NOTE POUR MODIFICATION DE MONTAGE DES COMBINES AMORTISSEURS FOURNALES SUR DEFENDER

CONCERNANT LE MONTAGE DES 2 COMBINES DE SUSPENSION ARRIERE SUR LES MODELES DEFENDER.

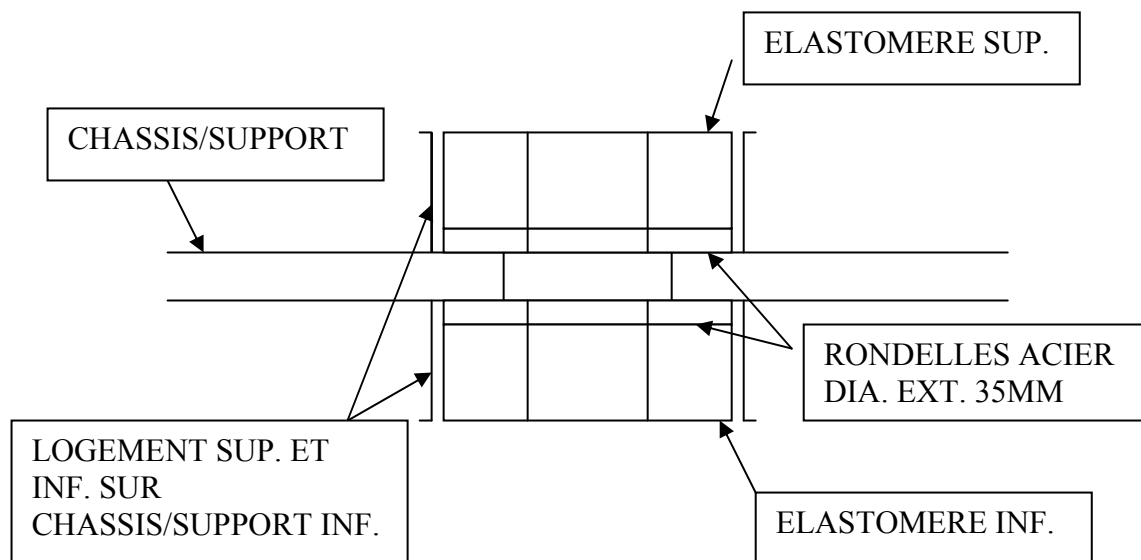
NOUS AVONS LIVRES AVEC LE KIT DE 4 COMBINES FOURNALES DES RONDELLES MONTEES SUR LES COMBINES ARRIERE EN FIXATIONS INFERIEURES. PAR COMBINE IL Y A UNE RONDELLE ALU AVEC UN EPAULEMENT ET UNE RONDELLE ACIER.

NE PAS UTILISER CES RONDELLES QUI SONT D'UN DIAMETRE EXTERIEUR TROP IMPORTANT POUR ENTRER DANS LE LOGEMENT CHASSIS/SUPPORT INF. ORIGINE DU DEFENDER.

VEUILLEZ MONTER IMPERATIVEMENT LES 4 RONDELLES (2 RONDELLES PAR COMBINE) ACIER CI-JOINTES QUI SONT D'UN DIAMETRE EXTERIEUR DE 35MM. SUR CHAQUE COMBINE, EFFECTUER LE MONTAGE COMME LE DESSIN CI-DESSOUS.
